# RAPPORTAGE

Aanvullend onderzoek op basis van het definitief ontwerp  
Korte Muiderweg te Weesp

403.6146 (aanvulling)

8 maart 2024

Foto 2 links: Impressie van het te realiseren voetpad (geel), nieuw fietspadprofiel (rood) en te herprofileren toplaag (blauw) nabij boom 14.  
 Figuur 2 rechts: Uitsnede uit ontwerp met boomnummers.

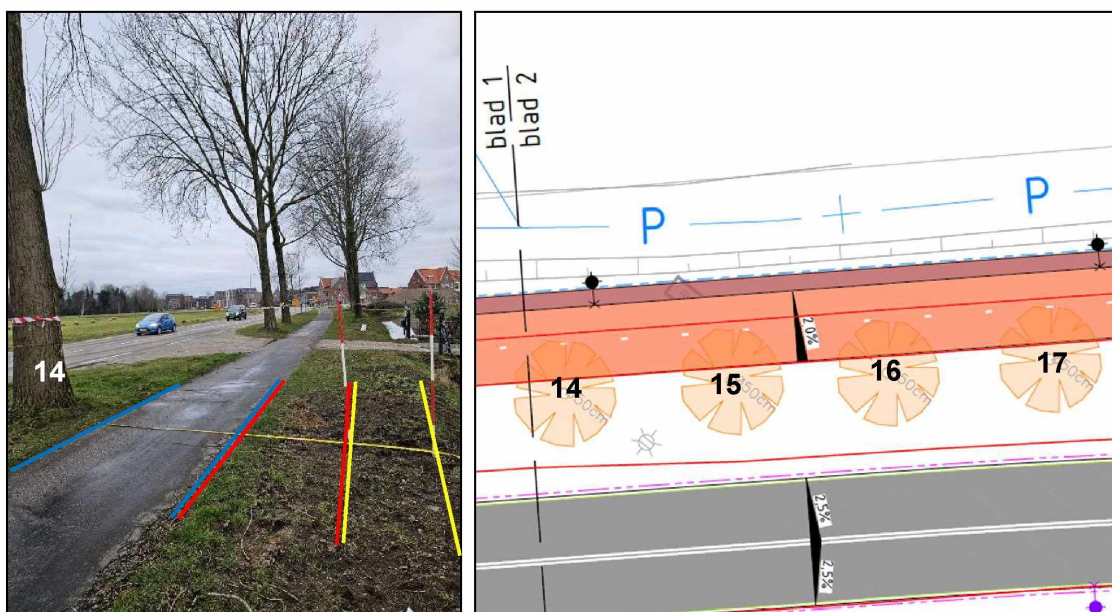
- 2.1.2 Ter hoogte van de populieren met boomnummer 12 t/m 20 wordt hergebruik gemaakt van het profiel van het bestaande fietspad. Hierbij wordt het fietspad verbreed in westelijke richting en wordt de deklaag van het fietspad vervangen, de fundatie van het bestaande fietspad blijft gehandhaafd (foto 2). Op basis hiervan zijn de te verrichten werkzaamheden beperkt in effect op wortelbeschadiging. Incidenteel zal hier oppervlakkige (stabiliteits)beworteling aangetroffen worden welke zal beschadigen door de werkzaamheden. Dit zal per individuele boom verschillen en ter plaatse bekeken moeten worden door een boomtechnisch toezichthouder. Bij beschadiging zullen de wortels verloren gaan/verwijderd dienen te worden, en zal de boom mogelijk aftakelen en uiteindelijk volledig afsterven. Hiernaast zal afhankelijk van de mate van wortelkap, dit invloed hebben op de stabiliteit van de bomen. Met mogelijk een risico op instabiliteit (windworp) tot gevolg.

Figuur 3: Uitsnede uit ontwerp met boomnummers.

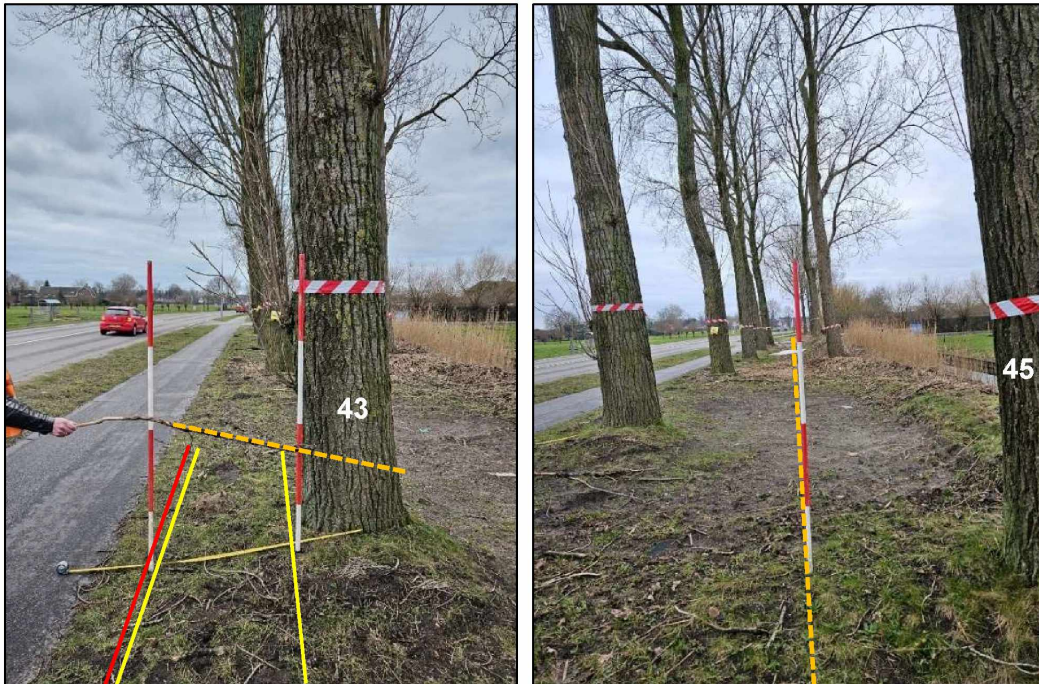
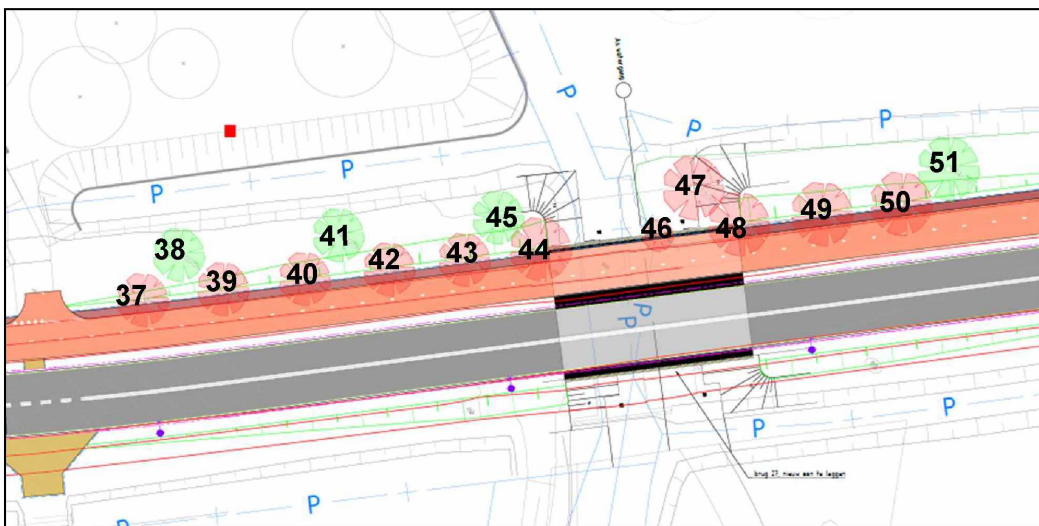
- 2.1.4 De bomen met boomnummers 38, 41, 44 en 51 nabij de te realiseren brug worden binnen het DO gehandhaafd. Het gaat hier om 5 populieren met een normale tot verminderde conditie. Bij het realiseren van de brug (circa 1,5 m +mv) wordt een talud (ophoging) richting de bomen gerealiseerd om de verhoging van de brug aan te laten sluiten op het maaiveldniveau. Het talud wordt tot respectievelijk 50-130 cm afstand van de stamvoet gerealiseerd. Hierbij zal er een verhoging in maaiveldniveau binnen de wortelkruitprojectie van de bomen zijn van > 10 cm +mv. Afhankelijk van de mate van ophoging verstoort dit de bodemgashuishouding en veroorzaakt verdichting van de bestaande bodem. Hierdoor zal er door de ophoging zowel structuurbederf van de bodem als wortelschade ontstaan. De bomen zullen hierdoor een terugval in conditie ervaren, waarbij er kroonsterfte zal optreden (afgestorven takken) en mogelijk verdere aftakeling van de huidige habitus. Het volledig afsterven van de bomen is in deze niet voorzien. Boomnummers 37, 39, 40, 42, 43, 44, 48, 49 en 50 bevinden zich binnen het op te hogen talud, waarbij de ophoging respectievelijk 1,3 m +mv bedraagt. Hiernaast staan de bomen nipt binnen of strak tegen de lijn van het te realiseren voet- en fietspad. Voor deze bomen is > 70 % aan wortelverlies voorzien. Hierbij zullen deze afsterven en een direct

instabiliteitsrisico vormen. Boomnummer 46 en 47 bevinden zich binnen het tracé van de watergang in de nieuwe situatie.

Figuur 4: Uitsnede uit ontwerp met boomnummers. Gele cirkel bij boomnummer 53 geeft werkelijke stamdiameter weer (80 cm).

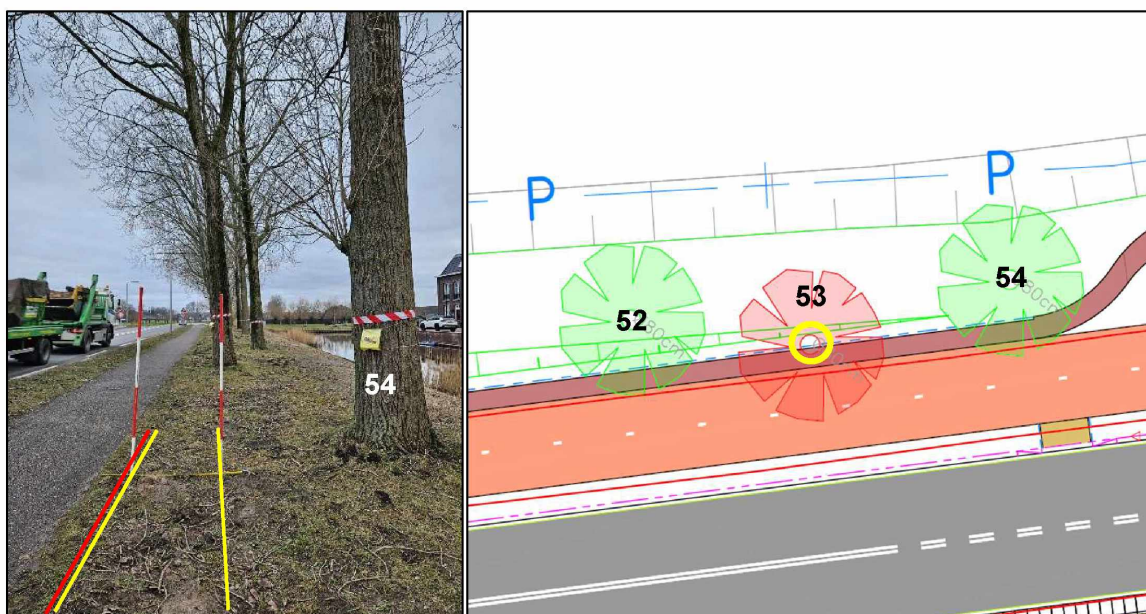
2.1.5 Te hoogte van boomnummer 52, 53 en 54 wordt het bestaande fietspad vervangen door een gecombineerd voet- en fietspad. Het voetpad met een theoretische inbouwdiepte van 38 cm -mv wordt op 210 cm vanuit het hart van de stam van boomnummer 52 en op 180 cm bij boom 54 gerealiseerd. Het fietspad op circa 300 cm vanuit het hart van de stammen, deze heeft een theoretische inbouwdiepte van 71 cm -mv. Tijdens het veldwerk in reeds uitgevoerde BEA zijn hier op 85 cm uit het hart van de stam aan de waterzijde, op circa 15 cm -mv, stabiliteitswortels aangetroffen van Ø270 mm. Na verwachting zal de intensiteit en diameter van de beworteling richting bestaand fietspad en verder van de boom gelegen, minder zijn. Echter zullen er incidenteel binnen het te ontgraven profiel forse wortels aangetroffen worden. Dit zal tijdens het uitvoeren van de werkzaamheden ter plaatse bekeken moeten worden door een boomtechnisch toezichthouder. Boomnummer 53 (figuur 4) bevindt zich binnen het tracé van het voetpad, deze boom kan hierdoor niet gehandhaafd worden.

Figuur 5: Uitsnede uit ontwerp met boomnummers.

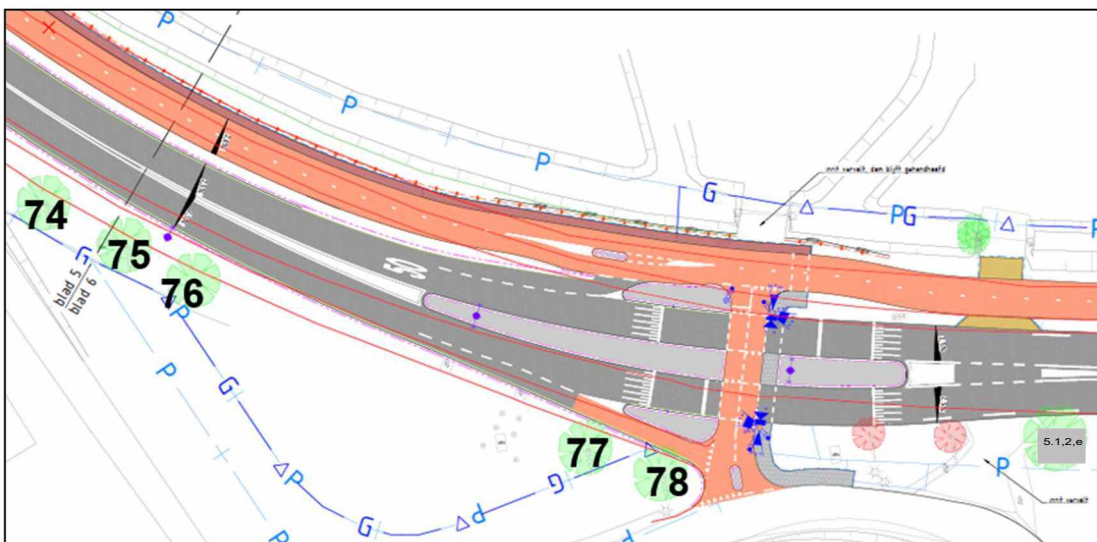
2.1.6 De bomen met boomnummers 74 t/m 78 en 81 in het noordelijk deel van het projectgebied worden gehandhaafd binnen het DO. Het betreft 6 essen met waarvan de conditie is beoordeeld als verminderd tot sterk verminderd. Binnen het DO komt de inrit nabij boom 81 te vervallen. Dit zal in zeer beperkte mate wortelschade veroorzaken mits hier met beleid de verharding wordt verwijderd. Nabij boomnummer 74, 75 en 76 wordt het bestaande fietspad verwijderd. Hierbij is in de voorgenomen situatie geen nieuwe verharding aanwezig. Echter is er beworteling tot onder en in de fundatie laag van het fietspad aanwezig. Bij het volledig verwijderen van het bestaande fietspad worden tevens deze wortels verwijderd. Dit resulteert in het uitgesteld (< 5 jaar) afsterven van de bomen met daarbij een direct stabiliteitsrisico na uitvoering van de werkzaamheden. De wortels kunnen gehandhaafd blijven bij het werken met beleid en het op handkracht verwijderen van het asfalt nabij de beworteling. Nabij boomnummer 77 en 78 wordt het oude fietspad verwijderd, hiervoor geldt hetzelfde als voor boomnummer 74, 75 en 76. Echter wordt er verder bij de bomen vandaan (75 cm en 30 cm) wel een nieuwe aansluiting van het fietspad gerealiseerd met een inbouwdiepte van 71 cm -

mv. Hierbij zullen er incidenteel stabiliteitswortels aangetroffen worden. De omgang met deze beworteling en de effecten hiervan op boomnummer 77 en 78 zullen in het veld tijdens de werkzaamheden beoordeeld moeten worden door een boomtechnisch toezichthouder.

Foto 7 links: Impressie van het te realiseren fietspadprofiel (rood) bij boomnummer 6.  
 Figuur 6: Uitsnede uit ontwerp met boomnummers.

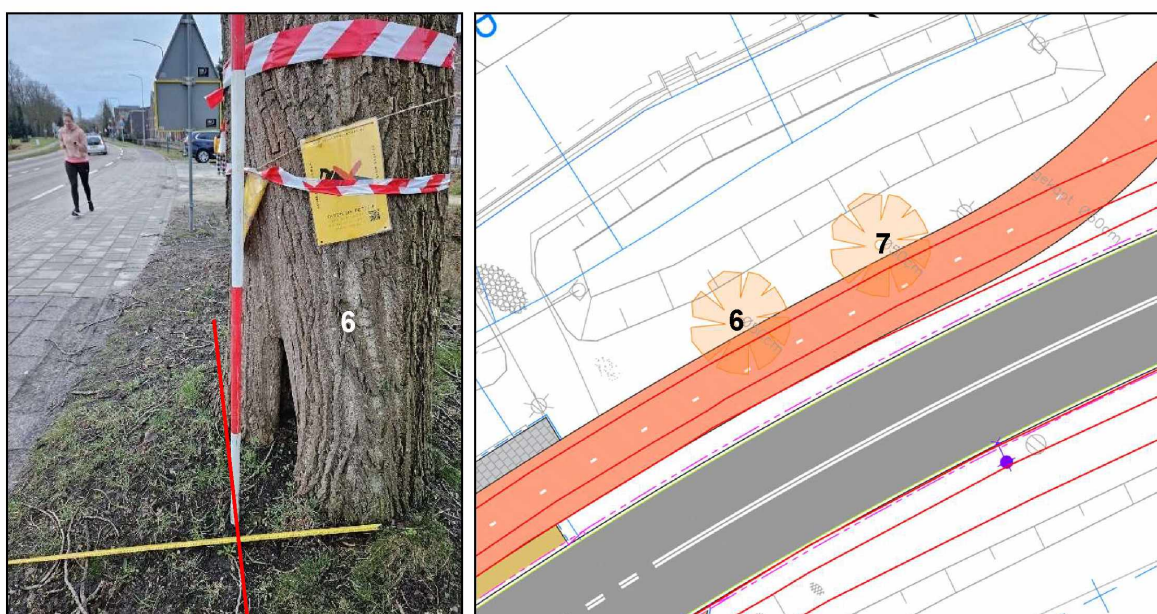
- 2.2.1 Bij boom 6 en boom 7 is binnen de aanpassing van het DO gekozen voor het achterwege laten van het voetpad ter behoeve van de ruimte voor de boom. Met betrekking tot het aangrenzende fietspad wordt deze hier aan beide zijden verbreedt. Het fietspad wordt gerealiseerd met een inbouwdiepte van 71 cm -mv en komt tot binnen de stamvoet te liggen van boom 6 (foto 7) en op 13 cm vanaf de stamvoet van boom 7. Hierbij is > 60% wortelvolumeverlies en een direct risico op instabiliteit voorzien. Hierdoor kunnen beide bomen niet gehandhaafd blijven.

Figuur 7: Uitsnede uit ontwerp met boomnummers.

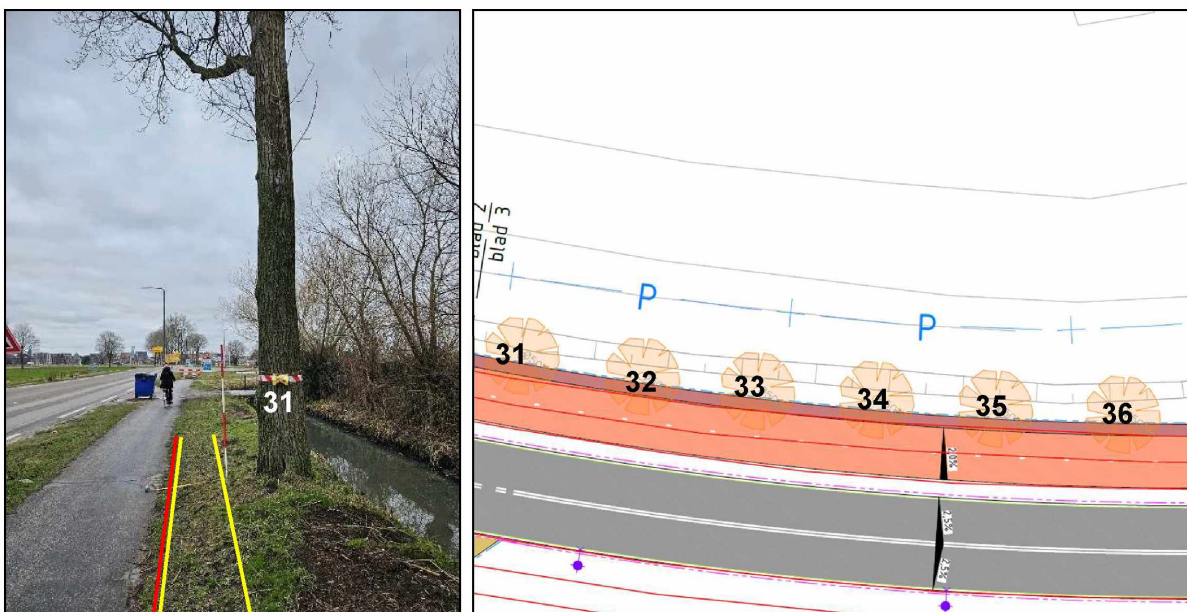
- 2.2.2 Ter hoogte van boomnummer 31 t/m 36 wordt het bestaande fietspad vervangen door een aaneengesloten voet- en fietspad. Het voetpad met een theoretische inbouwdiepte van 38 cm -mv wordt op respectievelijk 50-75 cm vanuit het hart van de stam van boomnummer 31 t/m 36 gerealiseerd. Het fietspad op respectievelijk 130-150 cm vanuit het hart van de stam, met een theoretische inbouwdiepte van 71 cm -mv. Tijdens het veldwerk in reeds uitgevoerde BEA zijn hier op 85 cm uit het hart van de stam aan de fietspadzijde, vanaf circa 30 cm -mv, stabiliteitswortels aangetroffen van  $\varnothing 120$  mm. Hierbij is > 60% wortelvolumeverlies en een direct risico op instabiliteit voorzien. Hierdoor kunnen deze 6 bomen niet gehandhaafd blijven.

Foto 9 links: Impressie van het te realiseren voetpad (geel) bij boomnummer 55.  
 Figuur 8: Uitsnede uit ontwerp (blad 3 en 4 samengevoegd) met boomnummers.

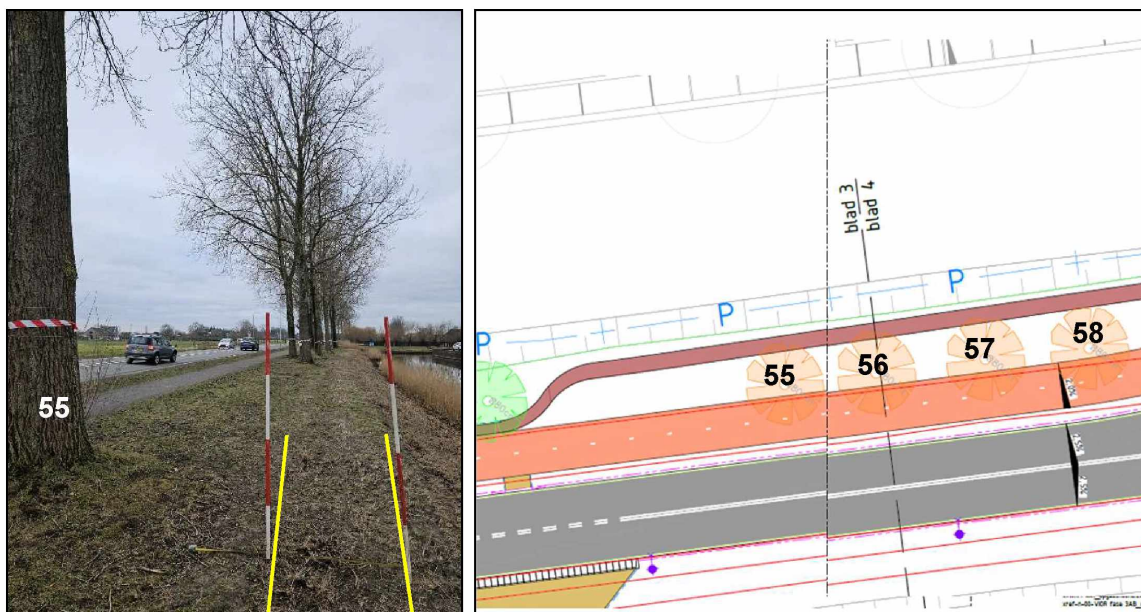
- 2.2.3 Ter hoogte van de populieren met boomnummer 55 t/m 58 wordt het voetpad achter de bomen aangelegd op 310 cm vanaf het hart van de stam. Tijdens het veldwerk in reeds uitgevoerde BEA is hier vanaf 10 cm -mv intensieve beworteling tot  $\text{Ø}270$  mm aangetroffen. Het fietspad wordt verbreedt richting de bomen. Deze komt op een afstand van circa 75 cm vanuit het hart van de stam van boomnummer 55, 56 en 58 te liggen. Bij boomnummer 57 is dit circa 100 cm. Hierbij wordt het fietspad bij boomnummer 55, 56 en 58 (stamdiameter  $\text{Ø}80$  cm) tot in de stamvoet aangelegd. Hierbij is  $> 60\%$  wortelvolume verlies en een direct risico op instabiliteit voorzien. Hierdoor kunnen deze 4 bomen niet gehandhaafd blijven.

Foto 10 links: Impressie van het te realiseren voetpad (geel) bij boomnummer 55.  
 Figuur 9: Uitsnede uit ontwerp met boomnummers.

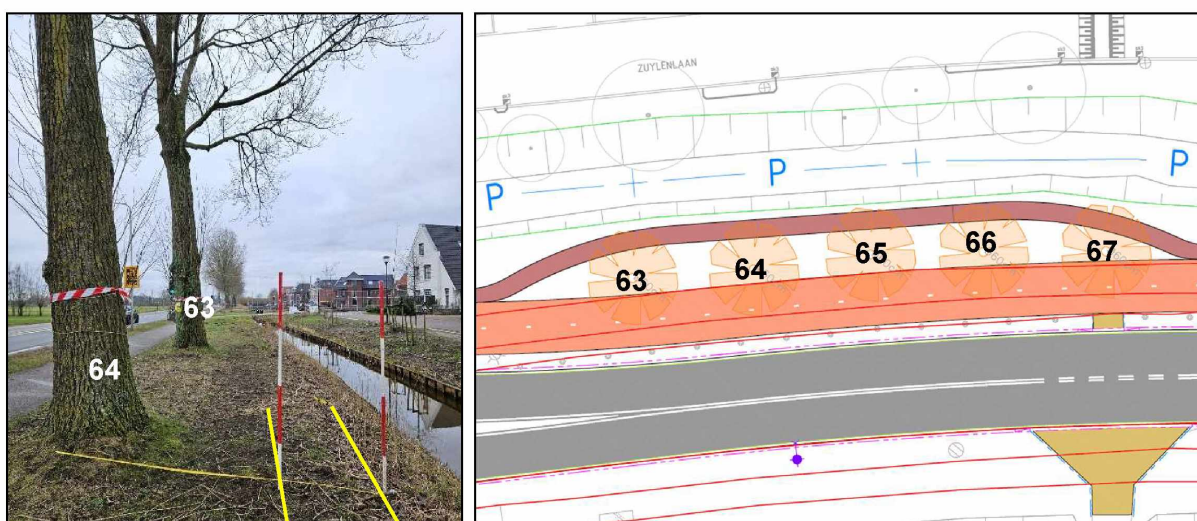
- 2.2.4 Ter hoogte van de populieren met boomnummer 63 t/m 67 wordt het voetpad achter de bomen aangelegd op 210 cm vanaf het hart van de stam. Tijdens het veldwerk in reeds uitgevoerde BEA is hier vanaf 10 cm -mv intensieve beworteling tot  $\text{Ø}270$  mm aangetroffen. Bij het realiseren van het voetpad met een inbouwdiepte van 38 cm -mv zal er > 60% wortelvolumen verloren gaan en een direct risico op instabiliteit ontstaan. Het fietspad wordt verbreed richting de rijbaan. Deze komt op een afstand van circa 100 cm vanuit het hart van de stam van de bomen te liggen. Waarbij de profiellijn van het oude fietspad gehandhaafd blijft bij boomnummer 64, 65 en 66 (aan de kant van de bomen). Bij het realiseren van het fietspad met een theoretische inbouwdiepte van 71 cm -mv zal er > 60% wortelvolumen verloren gaan en een risico op instabiliteit ontstaan. Hierdoor zijn de bomen niet te handhaven. Echter is het voor deze bomen mogelijk aanpassingen te doen in het ontwerp.

Aan de zuidelijke zijde nabij boomnummer 64, 65 en 66 wordt met het aanleggen van het nieuwe fietspad de lijn van het oude fietspad aangehouden. Bij een ontgraving tot 71 cm -mv kunnen de bomen niet behouden blijven. De inbouwdiepte kan hier aangepast worden door enkel de toplaag van het asfalt te herprofiëren (blauw vak in figuur 13), waarbij aan de zuid zijde wel het volledige profiel wordt gerealiseerd. Voor het voetpad (38 cm -mv) geldt dat deze niet gerealiseerd kan worden met een in te bouwen profiel of verdichting. Hierbij dient een voetpad gerealiseerd te worden op het huidige maaiveld zonder opsluiting of verdichting (geel vak in figuur 13).

Figuur 10: Uitsnede uit ontwerp met boomnummers.

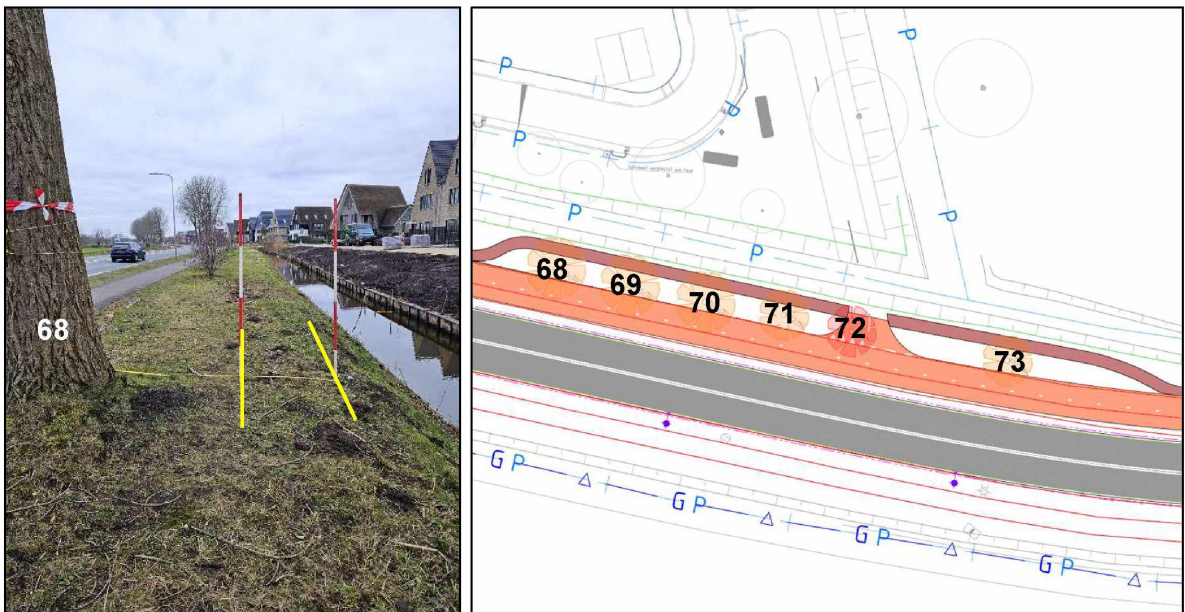
2.2.5 Ter hoogte van de populieren met boomnummer 68 t/m 73 wordt het voetpad achter de bomen aangelegd op 160 cm vanaf het hart van de stam. Tijdens het veldwerk in reeds uitgevoerde BEA is hier vanaf 10 cm -mv intensieve beworteling tot Ø180 mm aangetroffen. Bij het realiseren van het voetpad met een inbouwdiepte van 38 cm -mv zal er > 60% wortelvolumen verloren gaan en een direct risico op instabiliteit ontstaan. Het fietspad wordt verbreed richting de rijbaan. Deze komt op een afstand van circa 90 cm vanuit het hart van de stam van de bomen te liggen. Waarbij de profiellijn van het oude fietspad gehandhaafd blijft (aan de kant van de bomen). Bij het realiseren van het fietspad met een theoretische inbouwdiepte van 71 cm -mv zal er > 60% wortelvolumen verloren gaan en een risico op instabiliteit ontstaan. Boomnummer 72 bevindt zich in het tracé en kan om deze reden niet gehandhaafd blijven. Voor de overige bomen is het echter mogelijk aanpassingen te doen in het ontwerp.

Aan de zuidelijke zijde nabij boomnummer 68 t/m 71 en 73 wordt met het aanleggen van het nieuwe fietspad de lijn van het oude fietspad aangehouden. Bij een ontgraving tot 71 cm -mv kunnen de bomen niet behouden blijven. De inbouwdiepte kan hier aangepast worden door enkel de toplaag van het asfalt te herprofilen (blauw vak in figuur 14), waarbij aan de zuid zijde wel het volledige profiel wordt gerealiseerd. Voor het voetpad (38 cm -mv) geldt dat deze niet gerealiseerd kan worden met een in te bouwen profiel of verdichting. Hierbij kan alleen een voetpad gerealiseerd te worden op het huidige maaiveld zonder opsluiting of verdichting (geel vak in figuur 14).

Figuur 12: Aanpassing in de locatie van het voetpad nabij boomnummer 54. Richting en projectie van nieuw voetpad indicatief met geel weergegeven. Niet te handhaven boomnummer in rood.

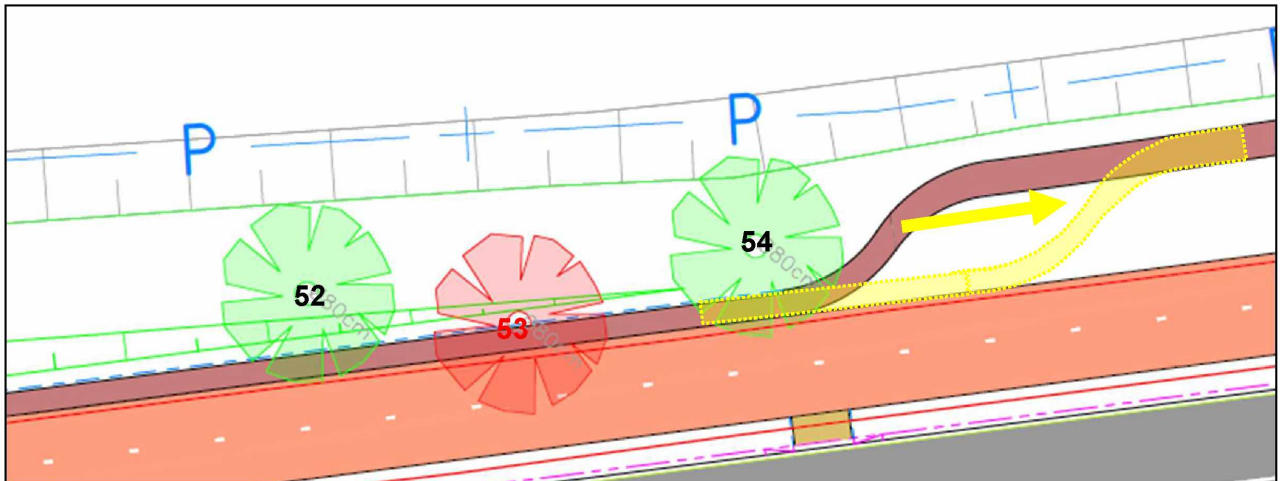
Voor boomnummer 53 geldt dat de bocht in het aan te leggen voetpad circa 6 meter verplaatst kan worden in oostelijke richting (figuur 12) tot buiten de kroonprojectie. Hiervoor is voldoende ruimte aan de oostkant van boomnummer 53. Hierbij wordt het risico op wortelschade met negatieve gevolgen verminderd.
